Title - Sujet EDSC - Catégorie 1a&1b	
Solicitation No. - N° de l'invitation EF932-203232/A	Amendment No. - N° modif. 001
Client Reference No. - N° de référence du client R.101542.200	Date 2020-05-22
GETS Reference No. - N° de référence de SEAG PW-SMTA-625-15727	
File No. - N° de dossier MTA-0-43005 (625)	CCC No./N° CCC - FMS No./N° VME
Solicitation Closes - L'invitation prend fin at - à 02:00 PM on - le 2020-05-27	Time Zone Fuseau horaire Heure Avancée de l'Est HAE
F.O.B. - F.A.B. Plant-Usine: <input type="checkbox"/> Destination: <input checked="" type="checkbox"/> Other-Autre: <input type="checkbox"/>	
Address Enquiries to: - Adresser toutes questions à: Lavoie, Corine	Buyer Id - Id de l'acheteur mta625
Telephone No. - N° de téléphone (514) 207-4777 ()	FAX No. - N° de FAX (514) 496-3822
Destination - of Goods, Services, and Construction: Destination - des biens, services et construction:

MODIFICATION 001

QUESTIONS ET RÉPONSES

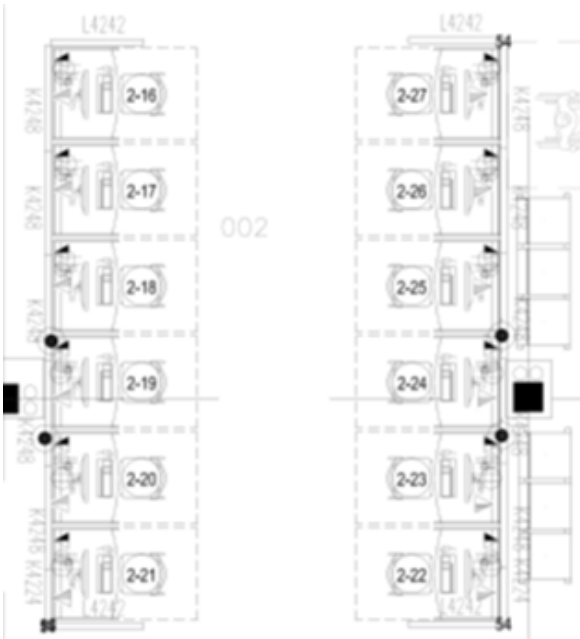
Q1. Considérant que l'utilisation d'élément (tuile) en métal perforé n'est pas pour favoriser la circulation de l'air (Base métal perforée d'un côté et tissu de l'autre côté) mais plutôt pour faciliter l'entretien (métal vs tissu), peut-on remplacer l'élément en métal perforé par un élément en métal non perforé?

R1. Oui

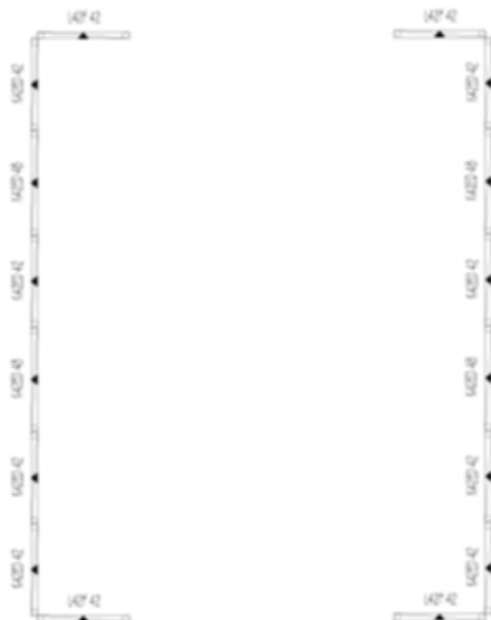
Q2. Secteur 002

On demande 5 panneaux électrifiés de 48" L et un dernier de 24" L face aux postes.

Sachant que les prises électriques se situent au centre du panneau, elles seront déphasées dans chacun des postes et moins accessibles pour les postes 2-19, 2-20, 2-23 et 2-24.

Nous proposons d'utiliser en alternance des panneaux de 42'' et 48'' de large tels qu'illustrés sur le dessin de dessous. La longueur totale demeurera identique et sera respectée.

SVP veuillez confirmer que l'utilisation de panneaux de 42'' et 48'' est acceptée.

Par ailleurs, afin d'assurer la stabilité de cette longue portée de panneaux sans contreventement (aucun panneau perpendiculaire), SVP veuillez nous donner des précisions les tables qui seront installées devant ces panneaux.

De plus, veuillez nous confirmer que nous pouvons fixer les tables aux panneaux à l'aide d'une pièce de quincaillerie pour assurer la stabilité.

R2. Oui, nous acceptons votre suggestion. Voir photo du mobilier qui sera installé dans ce secteur.
